Varsel om oppstart av privat detaljregulering for Birkelundstunet, Seim gbr- 172/14 Lindås kommune.

NVE sitt innspel - Varsel om oppstart - Detaljregulering Birkelundstunet - Seim - GBnr 172/14 mfl - Lindås kommune

Merknader til oppstart av detaljregulering – Gnr. 172 bnr. 14 m.fl. – Birkelandstunet – Seim i Lindås kommune

Merknad varsel detaljregulering Gnr 172 Bnr 14 m.fl Birkelundstunet Seim Lindås kommune

Kartskisse Birkelundstunet

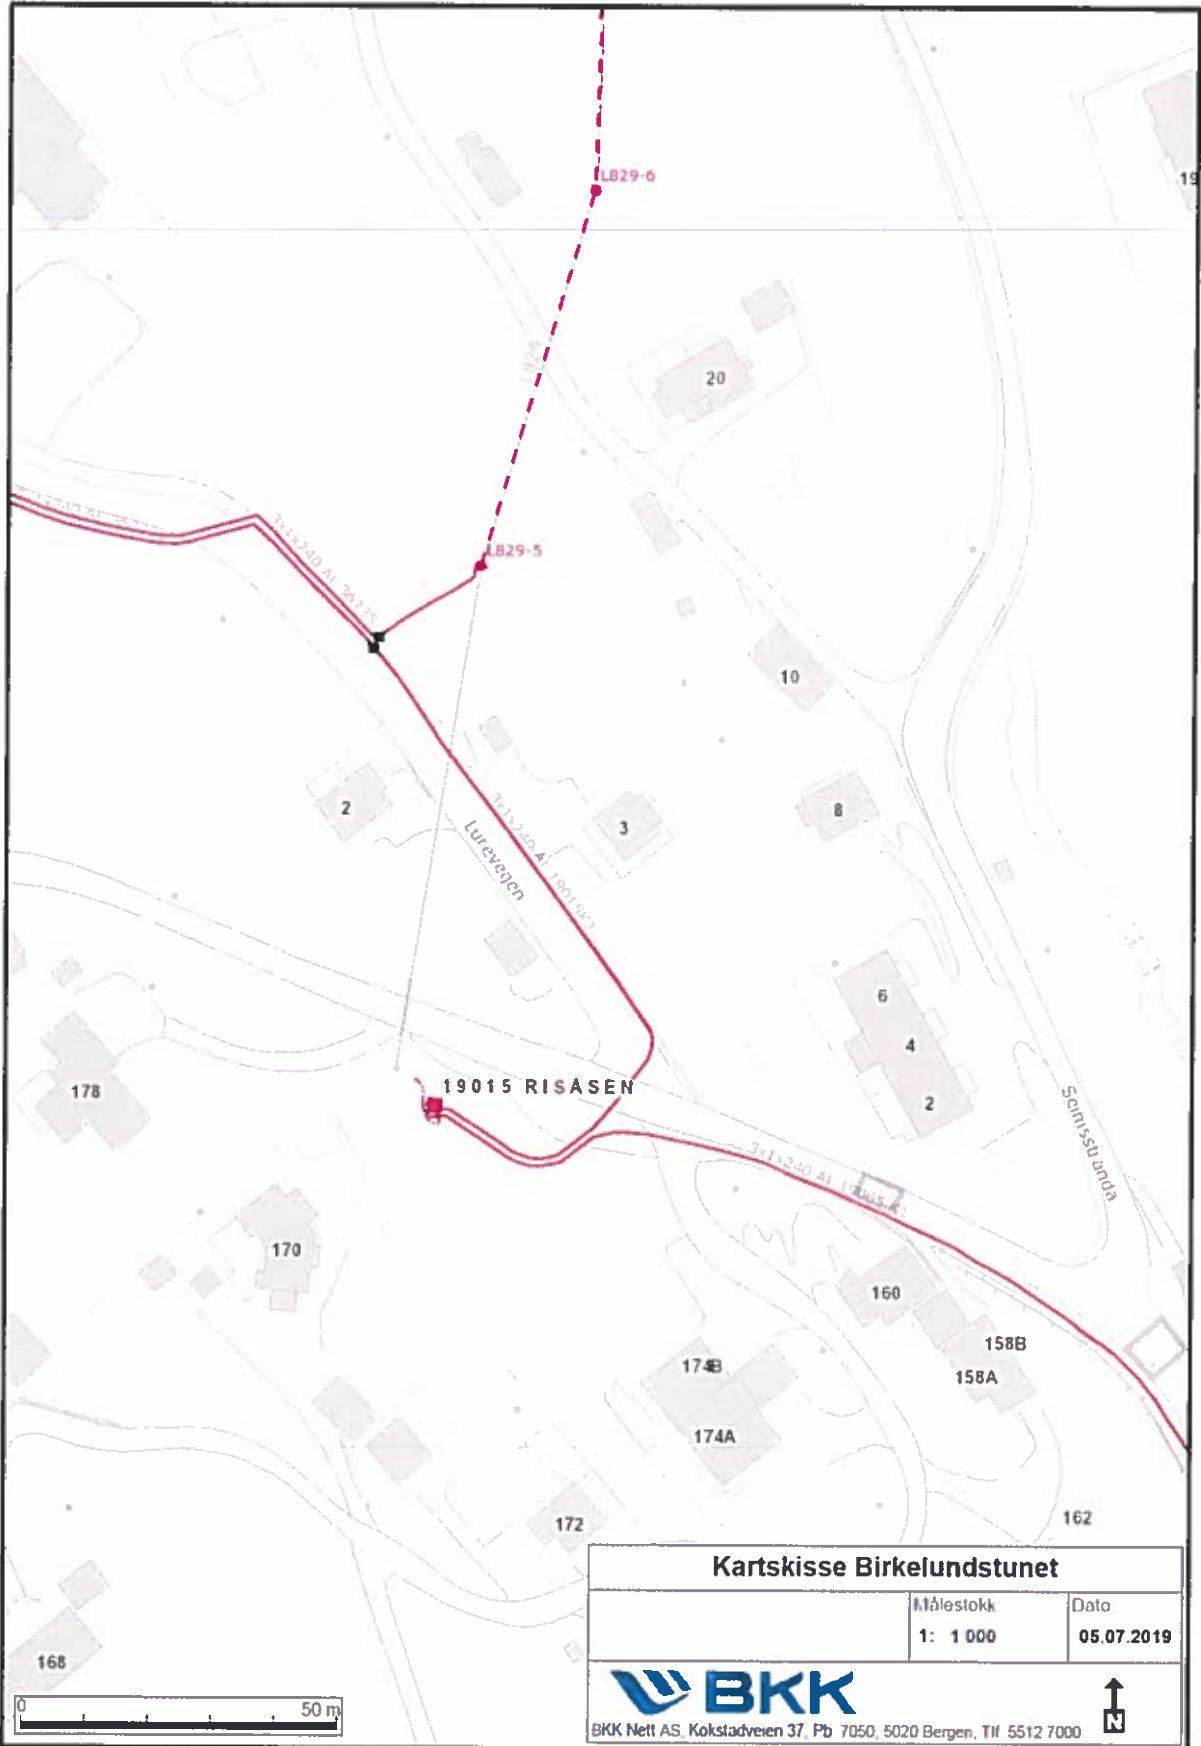
Vi har elektriske anlegg i det aktuelle planområdet som vist på vedlagte kart. Kartet kan brukes under følgende forutsetninger:

Det må tas hensyn til høyspenningsluftledninger som ligger innenfor planområdet. Ledningene har et byggeforbudsbelte på totalt 16 meter, 8 meter målt horisontalt ut til hver side fra senter. Vi ber om at traseen med byggeforbudsbeltet registreres i planen som arealformål trasé for nærmere angitt teknisk infrastruktur, jfr. Plan- og bygningsloven § 12-5 nr 2 eller som en hensynssone (faresone).

Høyspenningskablene som ligger innenfor planområdet, må tas hensyn til. Det viktigste er at det ikke planlegges bebyggelse over eller nært ved kabelgrøften slik at kabelanlegget kan utsettes for fare og fremtidig tilkomst til kabelanlegget hindres.

I nærheten av regulert område, er det nettstasjoner til allmenn forsyning. Det må avklares behov for eventuelt nye nettstasjoner til nytt anlegg. Det må da settes av plass til eventuelt nye nettstasjoner for å sikre strøm til nye anlegg. For avklaringer rundt plassering av nye nettstasjoner, ta kontakt med BKK for å få en vurdering på dette.
